Dossier du BHI No. S3/ 4405

LETTRE CIRCULAIRE 43/2013
05 juillet 2013

**REVISION DES SPECIFICATIONS CARTOGRAPHIQUES DE L'OHI (S-4)
SECTION B-300 - TOPOGRAPHIE**

**REPONSES DES ETATS MEMBRES A LA LC 03/2013 ET COMMENTAIRES DU
PRESIDENT DU CSPCWG
Section B-300 – Topographie
(version anglaise)**

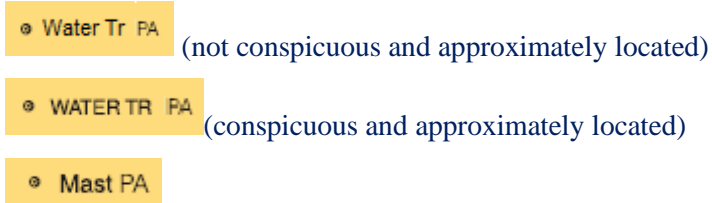
1) Dans le nouvel item B-125.3 « Position of symbols », il est indiqué:

Nous pensons qu'il y a une incohérence du fait que nous définissons un point fixe ...a point whose position has been accurately determined... mais ...where an object was located only approximately on the chart...the international abbreviation 'PA' should be placed... to alert the user to possible positional inaccuracy.

- Devons nous utiliser l'abréviation internationale « PA » pour un amer ou pour un élément remarquable situé seulement de façon approximative sur la carte ?
- Dans ces cas, devons-nous utiliser la plus petite version du symbole B22 avec « PA » placé à côté de la légende de l'élément ?

Si la réponse est OUI, nous suggérons de remplacer le texte surligné en rouge par le texte suivant. Différent exemples devront être donnés dans la S4 et dans la INT1 en B33.

Where a landmark or a conspicuous object were located only approximately on the chart they should be represented using the smaller version of B22 rather than the pictorial symbol. The International Abbreviation 'PA' should be placed adjacent to the legend to alert the user to possible positional inaccuracy. e. g.:

Commentaire du président du CSPCWG: Il existe, j'en conviens, des ambiguïtés dans le texte tel qu'il est rédigé. L'objectif n'était pas que des éléments remarquables positionnés approximativement ne soient pas représentés sur les cartes par un symbole ou par un grand cercle de position ; la différence importante est l'ajout de « PA ». Le libellé sera clarifié.
